# PONTE SULLO STRETTO DI MESSINA

## INTEGRAZIONI AL PROGETTO DEFINITIVO

<i>Area tematica</i>	STUDIO D'IMPATTO AMBIENTALE (Legge Obiettivo)
<i>Ente emittente</i>	MINISTERO DELL'AMBIENTE E DELLA TUTELA DEL TERRITORIO E DEL MARE
<i>Autore dell'osservazione</i>	COMMISSIONE TECNICA VIA - VAS
<i>Riferimento richiesta</i>	INTEGRAZIONI ALLA RICHIESTA PROT. CTVA-2011-0004534 DEL 22/12/2011
<i>Titolo del documento</i>	RISPOSTA INTEGRAZIONE VERSANTE CALABRIA ID 084

<b>Ponte sullo Stretto di Messina</b> <b>PROGETTO DEFINITIVO</b>		
<i>Titolo del documento :</i> <b>RISPOSTA INTEGRAZIONE VERSANTE CALABRIA ID 084</b>		<i>Codice</i> <i>VIAC084_F1_PMC</i>	<i>Rev</i> F1	<i>Data</i> 28/06/2012

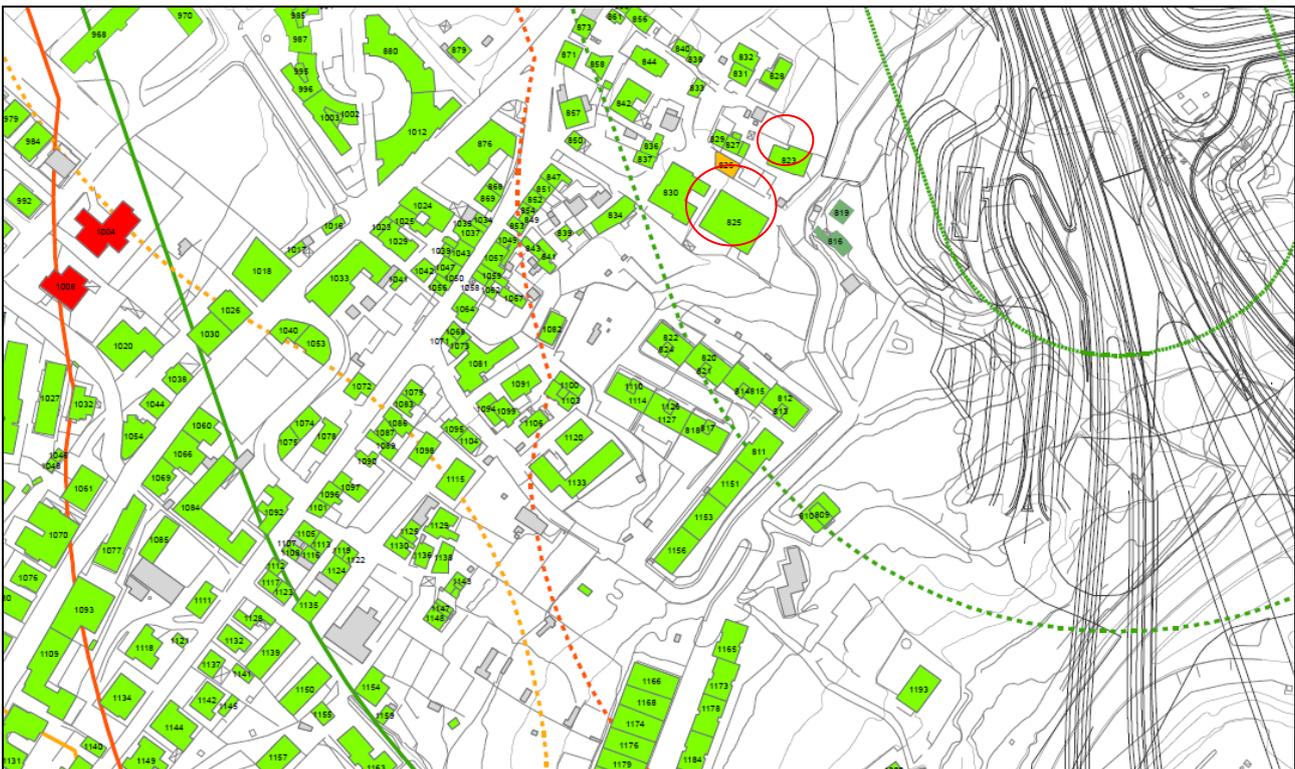
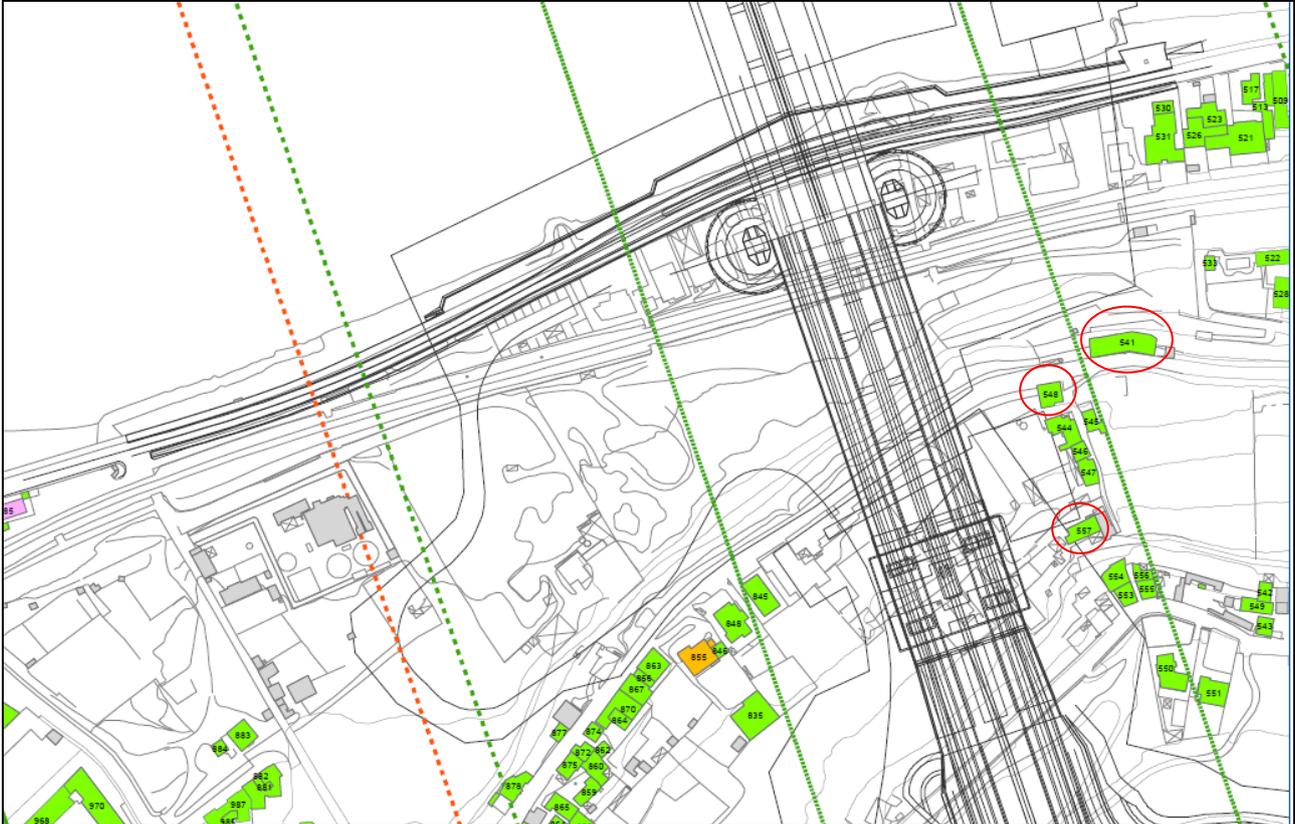
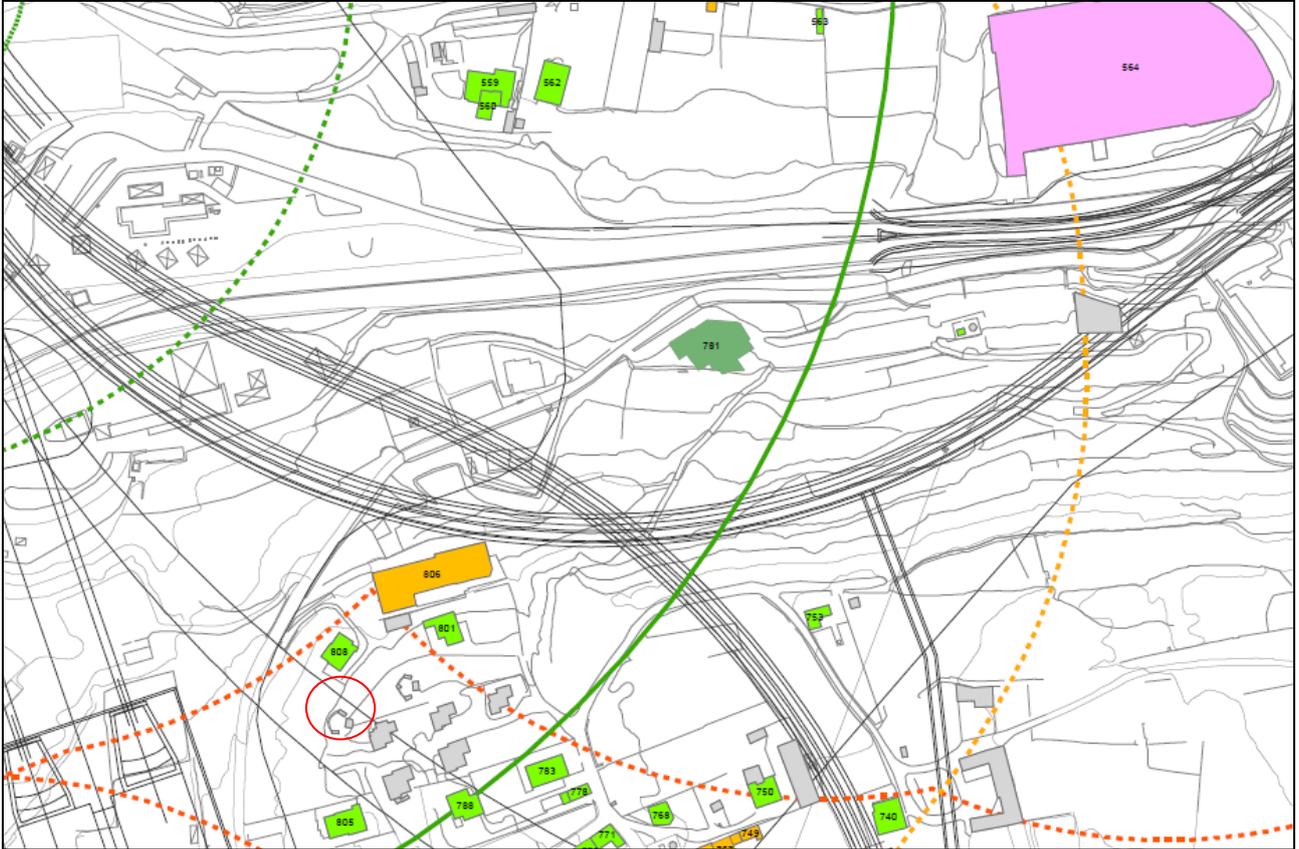
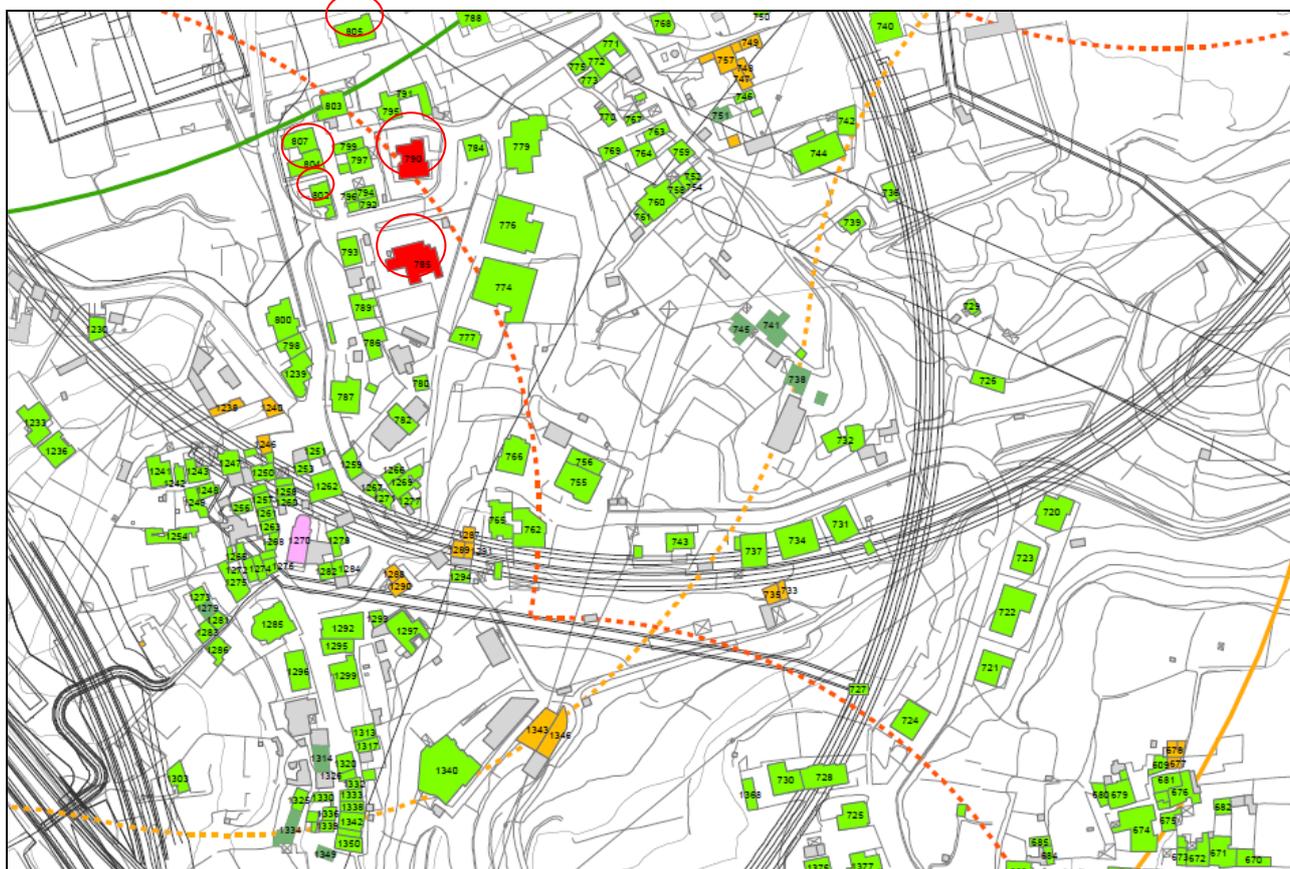
- a) *dare evidenza di tutti i ricettori critici segnalati nello studio acustico (nelle fasi ante operam, di cantiere e post operam), fornendo per ciascun ricettore, il codice/nome della stazione di monitoraggio e la localizzazione planimetrica;*

In totale quindi nel PMATSU saranno aggiunti n° 7 punti di monitoraggio di cui si riportano di seguito gli stralci planimetrici.

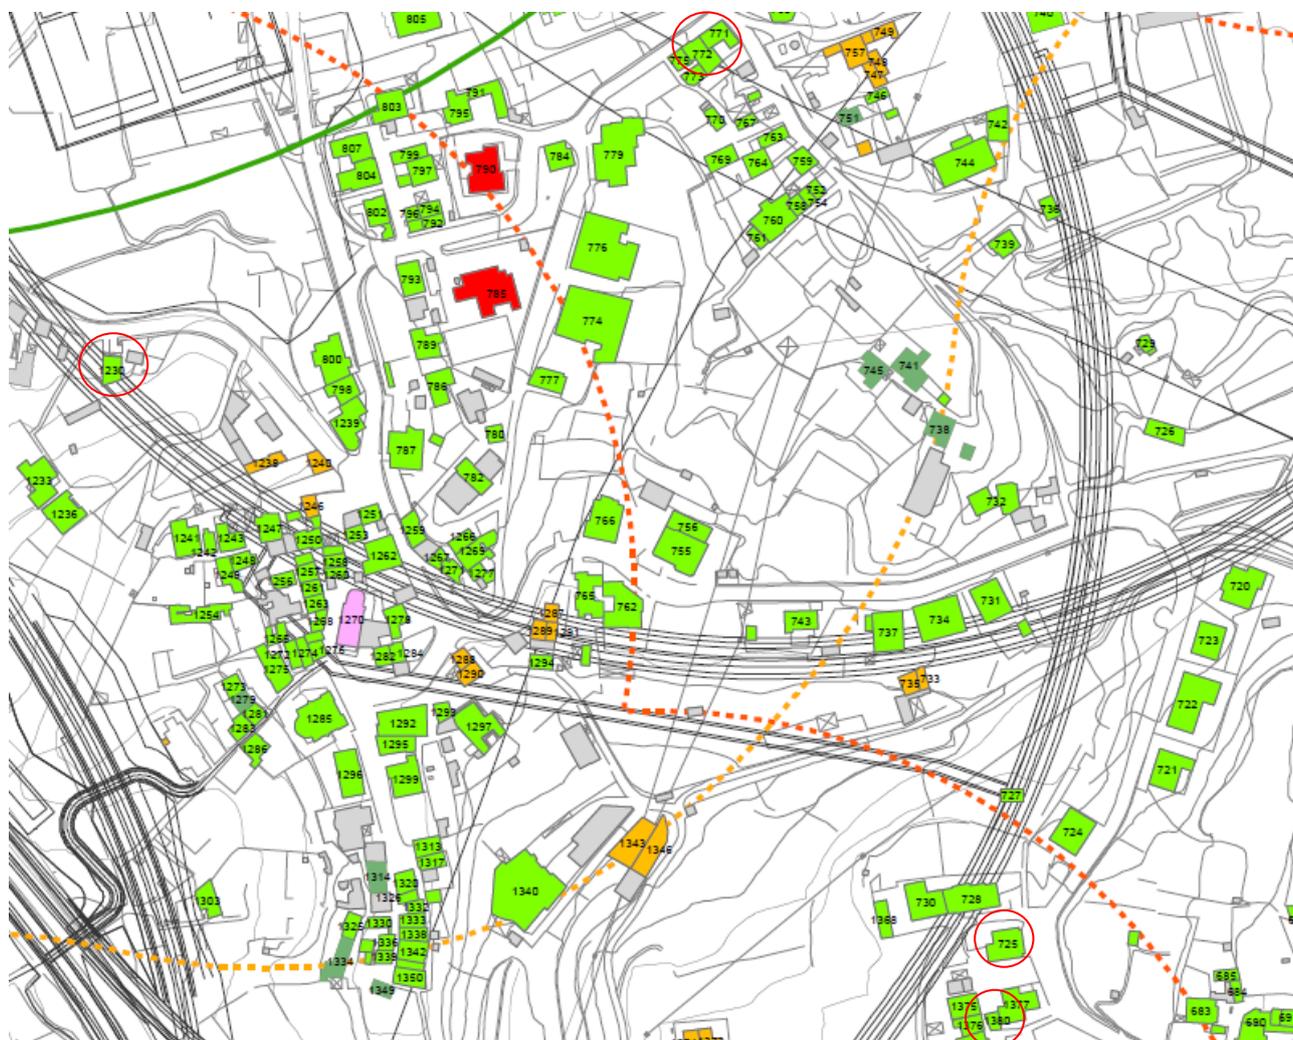
- b) *riportare punti di monitoraggio acustico anche nelle aree di pregio naturalistico interessate dalla fase di costruzione ed esercizio dell'opera; ubicazione, tipologia, durata e frequenza delle misurazioni dovranno essere scelte coerentemente con quanto individuato nello studio acustico relativo;*

Sia la fase di costruzione che quella di esercizio dell'opera non intercettano aree di pregio naturalistico, pertanto non si prevedono integrazione di punti di monitoraggio acustico rispetto a quelli già previsti dal PMATSU.

Le aree interessate dalla fase di costruzione ed esercizio dell'opera sono già oggetto di monitoraggio così come le aree limitrofe. Ubicazione, tipologia, durata e frequenza delle misurazioni sono dettagliatamente descritte nel PMATSU (MA0037).
